监理通知单

工程名称：菜鸟网络广州增城园区太阳能分布式光伏发电项目

编号：JXM-JLTZ-010

事由：屋面光伏电缆敷设及绑扎事宜

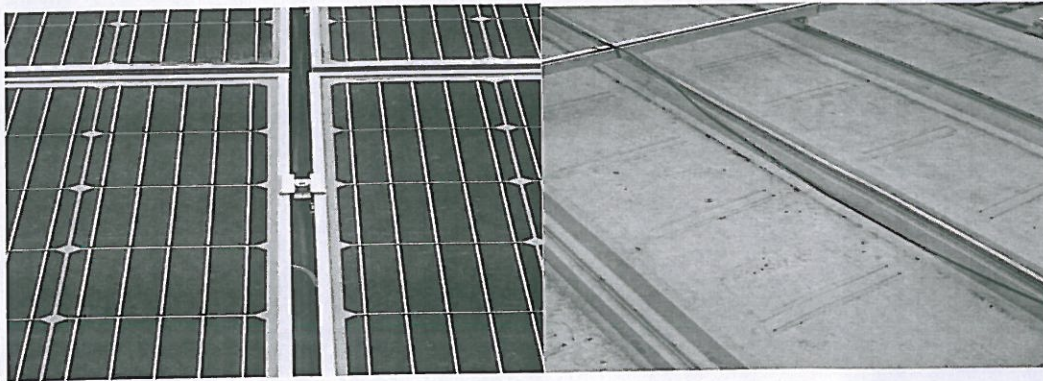
我监理单位人员在现场巡视检查的过程中，发现屋面光伏电缆敷设及绑扎的施工过程中，存在以下问题：

1、屋面个别部位光伏电缆在敷设的过程中，存在光伏电缆外露现象；现要求你单位立即按设计及规范要求整改。

2、屋面个别部位光伏电缆在绑扎的过程中，存在绑扎不紧固，光伏电缆落在彩钢板屋面上；现要求你单位立即按设计及规范要求整改。

针对以上问题，现要求你单位立即进行整改，严格按设计及相关的规范要求进行施工，确保屋面光伏电缆敷设及绑扎的施工质量。
